Additif 149 : Règlement ONU n° 150

Amendement 3

Complément 3 à la version originale du Règlement – Date d'entrée en vigueur :
30 septembre 2021

Prescriptions uniformes relatives à l'homologation des dispositifs et marquages rétroréfléchissants pour les véhicules à moteur et leurs remorques

Figure A24-II

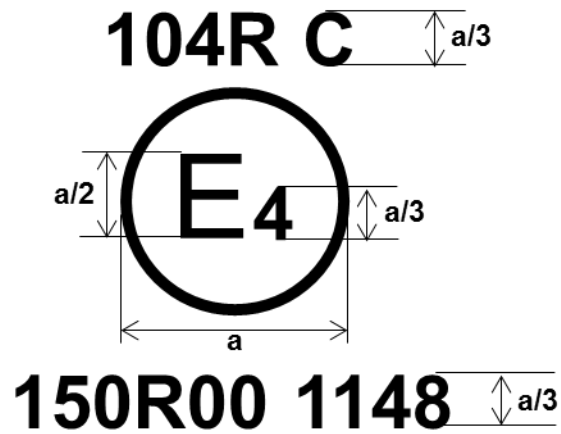
Annexe 24, lire :

Exemples de marquage simplifié pour les dispositifs groupés, combinés ou mutuellement incorporés

Note : Les deux exemples de marques d'homologation des modèles D et E représentent trois variantes possibles du marquage d'un dispositif d'éclairage lorsque deux ou plusieurs feux font partie du même ensemble de feux groupés, combinés ou mutuellement incorporés.
